対策箇所説明図

給気装置及びブローバイガス還元装置

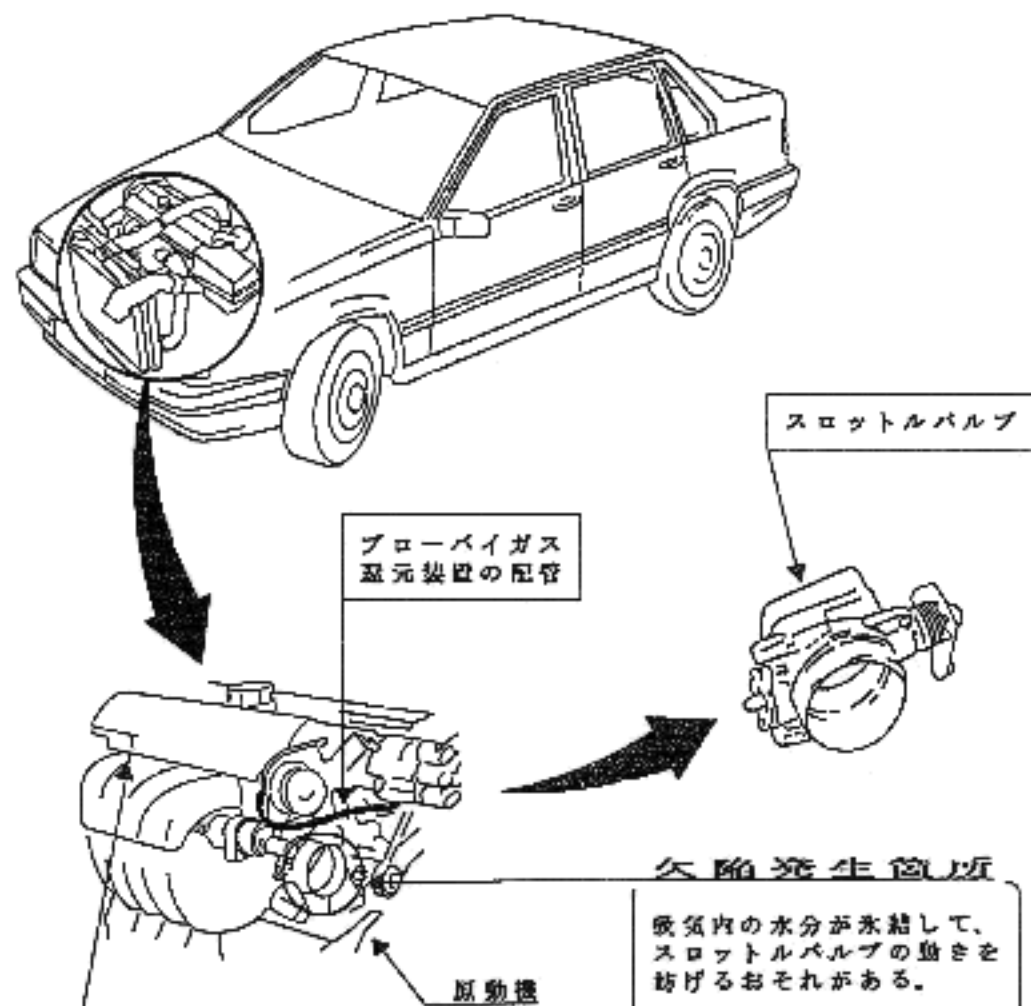
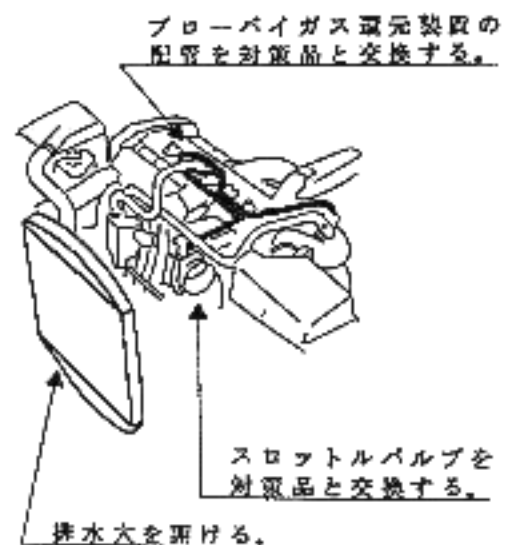
欠陥発生箇所

吸気内の水分が氷結して、スロットルバルブの動きを妨げるおそれがある。

識別：
対策実施済車両には燃料パイプの
取り付けボルトに緑ペイントを塗
布する。
